■地盤モニタリングに関するご意見

議題（３） 前回委員会での意見と対応状況について【地盤モニタリング】

■下水管復旧に関するご意見

土砂の収支

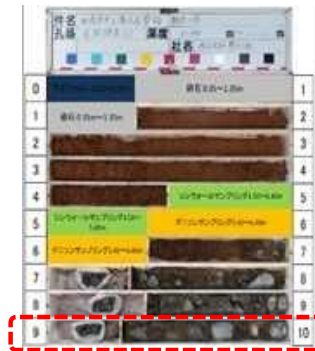
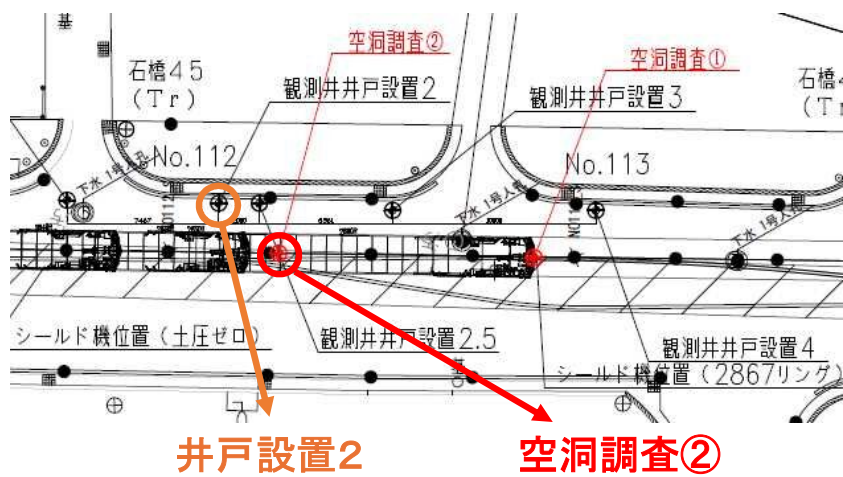
掘削土砂と堆積土砂がおおむね一致し、大きな空洞の発生が土砂の収支の上では認められないとのことだが、細粒分が押し流されてしまっている可能性を考慮し、引き続き堆積土砂を分析して土砂の収支を確認すべき。

- 1月6日までに堆積物の撤去作業が完了し、48.2m³を回収。計算上の堆積量に対し▲7.9m³であり、流域下水管へ過剰な土砂の引き込みは発生していないと考えられる。
- 事故後に実施した空洞調査②の試料で粒度分析を実施した結果でも一定量の細粒分が確認されたことから、空洞発生に至るような流域下水管への土砂流入は発生していないと考えられる。

- ① コンクリート片は一定以上の大きさをコンクリートとして明確に判別できるものを計上。
シールド機により細かく粉砕されたコンクリートは、土砂と混ざって回収された。
- ② 土砂のシルト分やシールド機によりコンクリートの細かく破砕されたものは、ある程度、下流に流されたと推定。(一方で、回収した土砂には1mmふるいを通過するものも確認された)

事故現場と処理場の位置関係

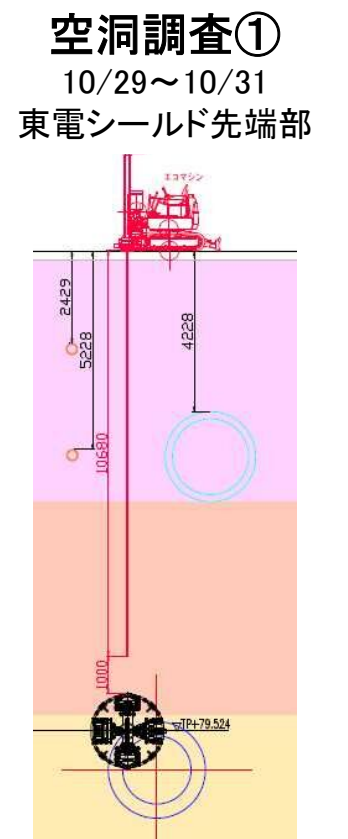
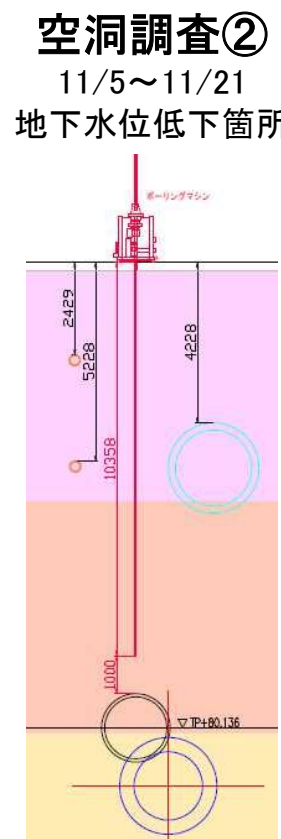
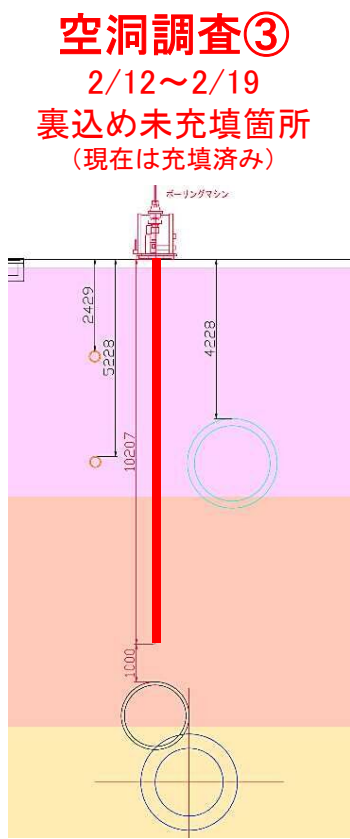
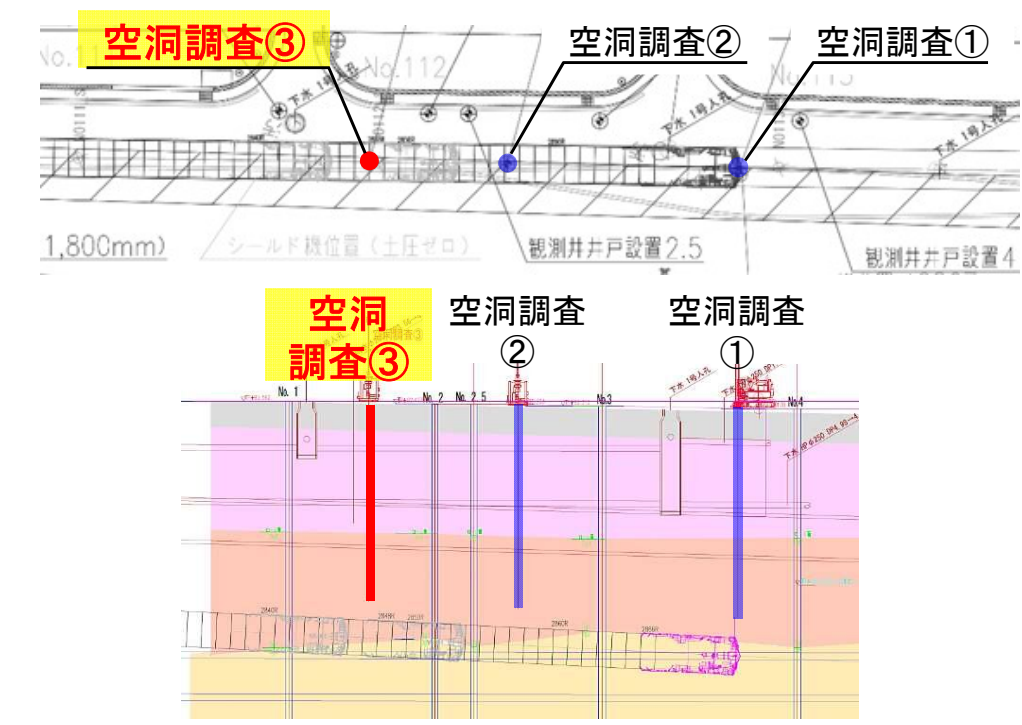
流入する地下水とともに、礫分などの流出が生じていないか、引き続き下流人孔や処理場などで確認を続けるべき。

- 下流人孔：破損箇所の下流人孔(M9)において、作業時に確認。
- 処理場：処理場(柳島水再生センター)において、ゲートスクリーンでの異常の有無を確認。

⇒礫分などは確認されていない

空洞調査計画

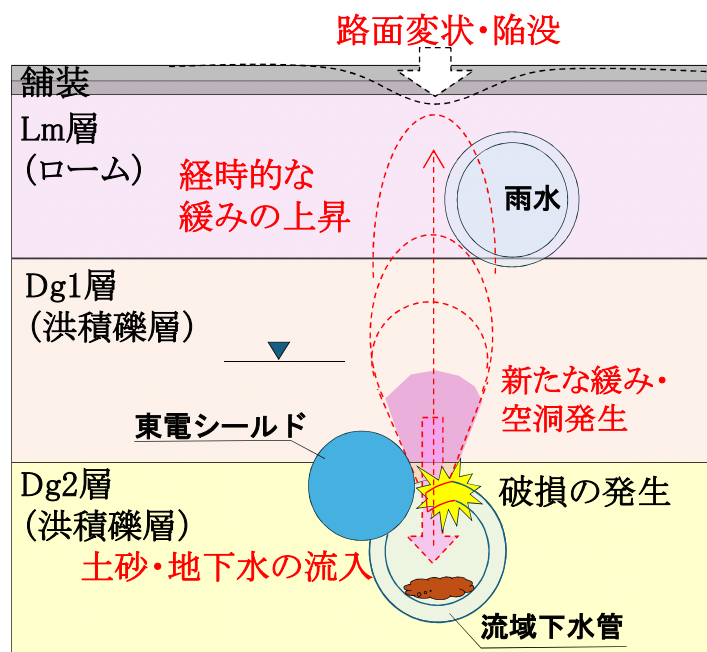
○意見 3
空洞ができていないということが確認されているのであれば、モニタリングの内容を状況に合わせて見直していくことも考えられる。

- 対応状況
- 空洞調査①・②・③※で事故箇所を網羅的に確認した結果、直ちに大規模な陥没を引き起こす空洞は確認できなかった。

※空洞調査③は、ボーリングと標準貫入試験のみ完了
 - 空洞調査③の粒度分析結果に異常がなければ、モニタリング頻度の更なる見直しを検討。

■ 空洞調査①・②・③の結果、いずれの箇所でも空洞の発生が認められなかった。
各地点における調査結果は、下記のとおり。

空洞の発生から陥没に至るメカニズム

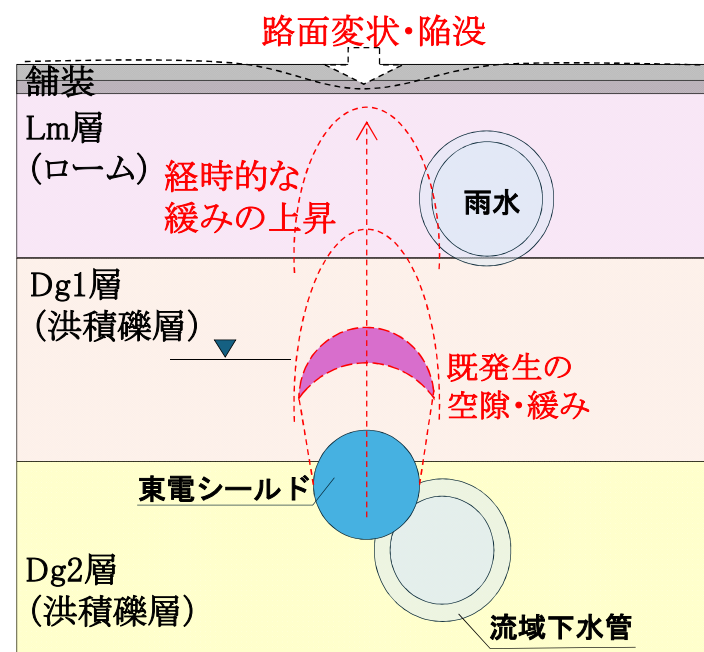
今後のモニタリングについては、空洞の発生から陥没に至るまでのメカニズムとそのリスクに応じた対応などを考慮して整理すべき。

- ・ 万が一、空洞が発生した場合に陥没に至るまでの想定メカニズムを整理。
- ・ 想定メカニズムで発生し得るリスクに応じたモニタリングに見直し、リスクに備えた対策を実施。

＜ケース①＞流域下水管に破損が生じ、地下水や土砂が流域下水管内に引き込まれ、地盤内に空洞が発生する

＜ケース②＞地盤内に緩みが生じ、その進行により空洞が発生、拡大する

復旧方法の検討（流域下水管の機能面での評価）

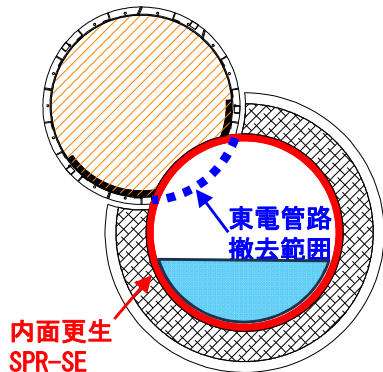
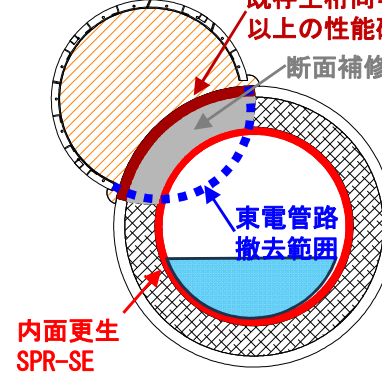
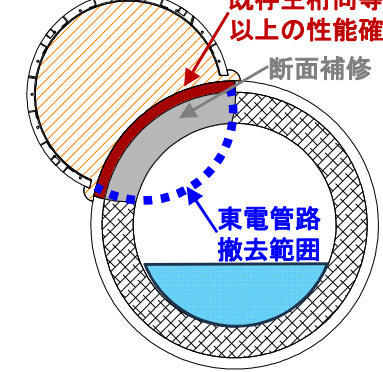
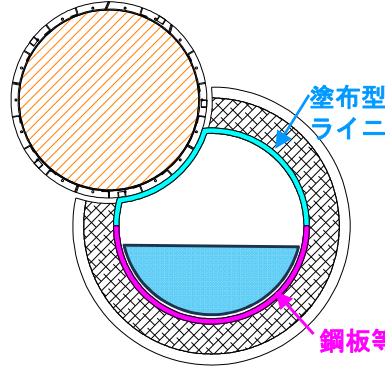
非開削案として、内面更生や断面修復のいずれかを行う場合には、将来的な維持管理の面もチェックしながら検討すべき。

内面更生や断面修復については、適用条件や工事のリスクを考慮し、幅広く検討すべき。

- ・ 復旧方法の選定にあたっては、管理者として求める条件を前提に検討。
- ・ 復旧方法は、「SPR-SE工法＋断面補修」を選定することとしたい。

項目		①SPR-SE	②SPR-SE+断面補修	③断面補修	④ライニング+鋼板等
イメージ図					
東電シールド撤去範囲		流域下水道の内面干渉部まで	流域下水道の外周干渉部まで	流域下水道の外周干渉部まで	撤去しない
機能面	流域下水管の耐荷性能	ゆるみ土圧（土被り10m）まで （流域下水管 設計同等以上） 東電シールドが流域下水管に 包含され、地震時等の影響に 懸念あり	全土被り圧まで （流域下水管 設計より耐力向上） 長期耐久性に優れる	損傷により性能低下 （応力余裕は残り10%程度） 現存強度を評価し、確実に 性能を回復させる補修方法の 確定が難しい	損傷により性能低下 （応力余裕は残り10%程度） 東電シールドが流域下水管に 包含され、地震時等の影響に 懸念あり
		内面更生 （粗度係数0.010） 破損前と同等以上の流量を 確保可能	内面更生+断面補修 （粗度係数0.010） 破損前と同等以上の流量を 確保可能	断面補修 （粗度係数0.013） 破損前と同等の流量を 確保可能	内面更生 （粗度係数0.010） 断面欠損により、破損前より 流量が低下する(約80%)
	流域下水管の流下能力				
	流域下水管の機能面での評価	○ 長期耐久性の確保に 懸念がある	◎ 破損前と同等の機能が 確保される	△ 破損前と同等の強度は 回復しない	× 長期安定性の確保に懸念が あり、流下能力も確保できない

現地での施工条件の検証（水位・流速）

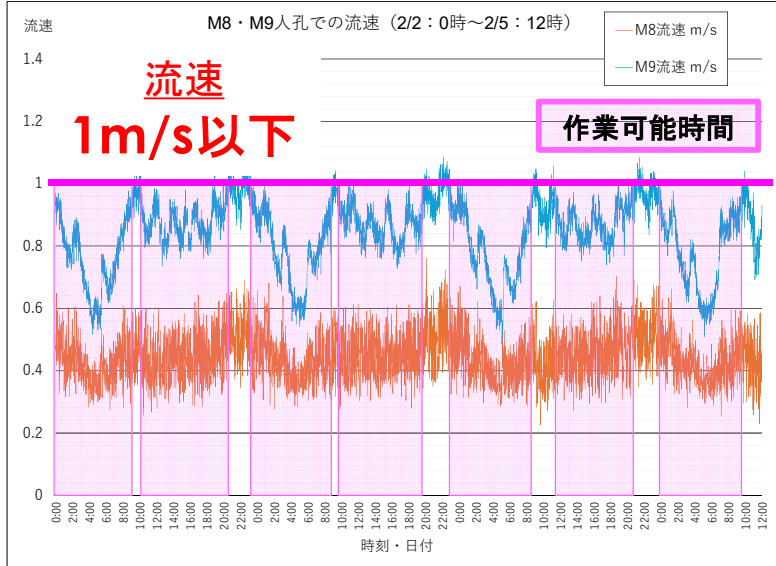
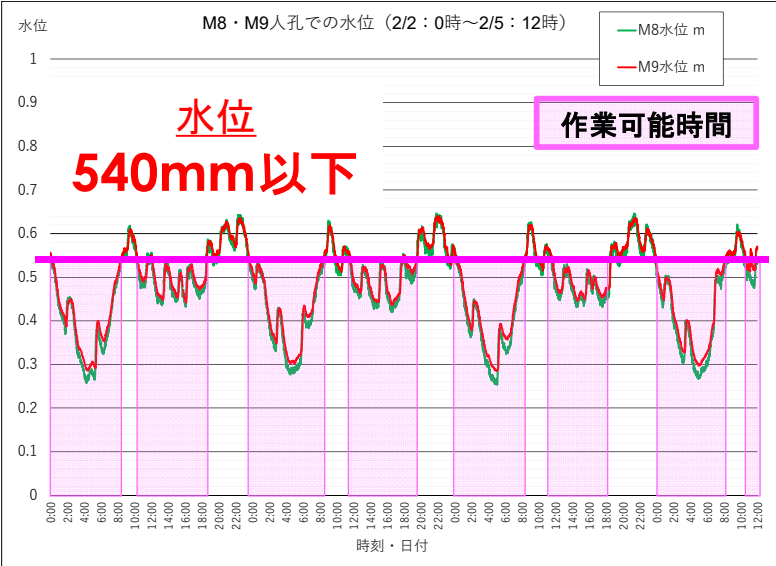
○意見 9
内面更生や断面修復については、適用条件や工事のリスクを考慮し、幅広く検討するべき。

■対応状況
・「SPR-SE工法」の施工にあたっては、安全に施工を行うために本現場への適用性などを検証し、施工が可能であることを確認。

■ SPR-SE工法の製管に必要な施工条件は、
水位 管径の30%以下 ($\phi 1,800\text{mm} \times 30\% = 540\text{mm}$)
流速 1.0m/s以下
⇒水位・流速ともに条件を下回る、11:00～19:00・0:00～7:00の間は、施工可能であることを確認。

施工ステップ

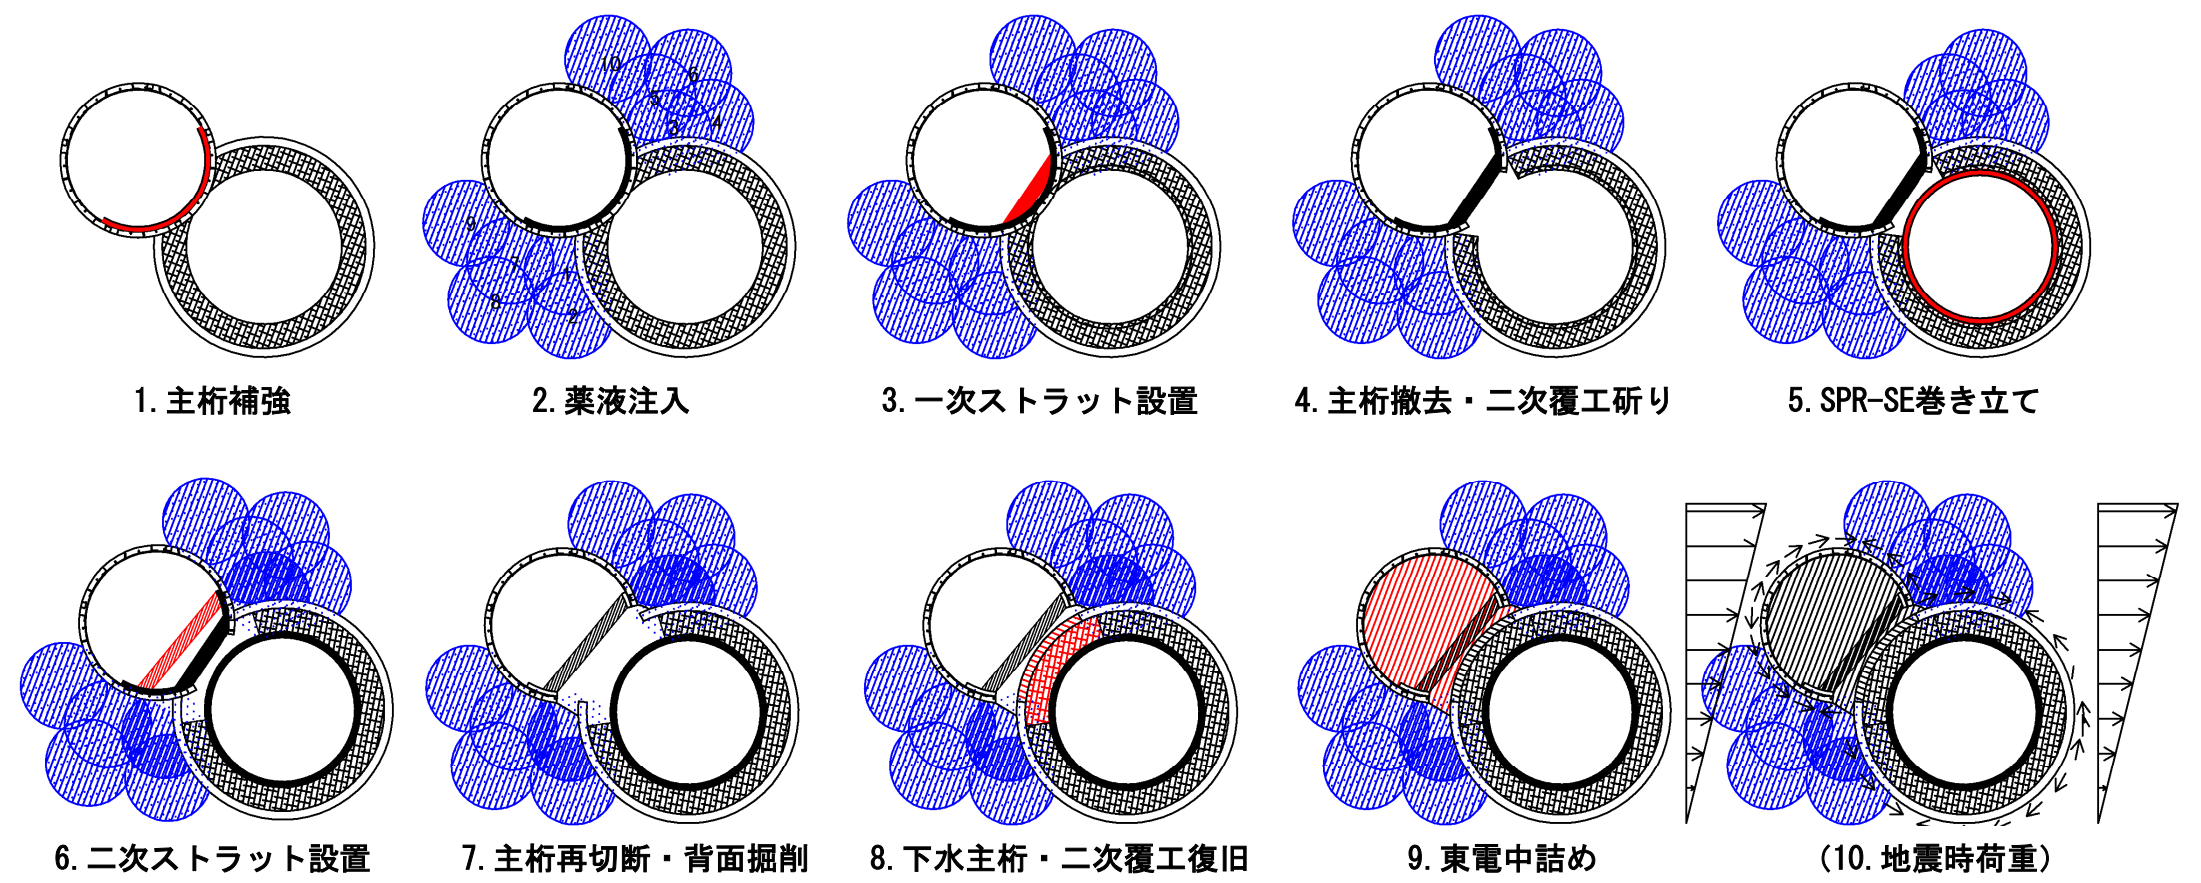
復旧にあたり、東電シールド管の干渉部に手を加える場合には、全ての施工程ステップにおいて、安全性を検証するべき。

- 今後流域下水管の復旧に向けて実施する、全てのステップをモデル化し、解析を実施。
→流域下水管・東電シールドの双方に発生する応力が、全て許容応力度を下回ることを確認。

■ 流域下水管の復旧における施工ステップは下図のとおり。
（各ステップをモデル化し、解析を実施）

解析モデル

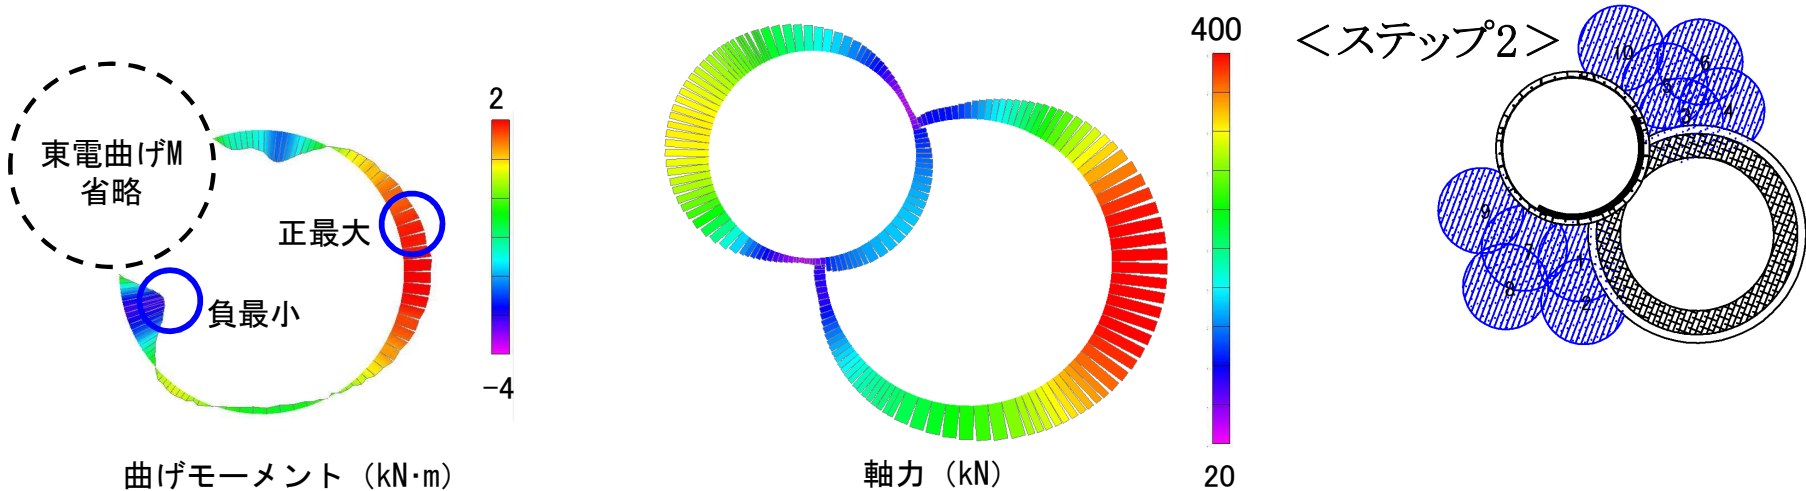
薬液注入は、注入圧で既設の下水道管が影響を受けないか確認するべき。

- 薬液注入時の状況をモデル化し、FEM解析で注入圧による影響を評価。
- 流域下水管に発生する応力が、短期許容応力度以下になることを確認。

■ ステップ2(薬液注入) 注入の浸透・消散を反映して解析(注入圧力は1.0MPaに設定)

分類	ステップ	曲げ方向	軸力 N(kN)	曲げモーメント M(kNm)	発生応力 σ (N/mm ²)	短期許容応力度 σ_a (N/mm ²)	判定
下水	ステップ2	正曲げ	410.0	2.2	163.4	245.0	OK
		負曲げ	85.8	-3.1	65.8	245.0	OK
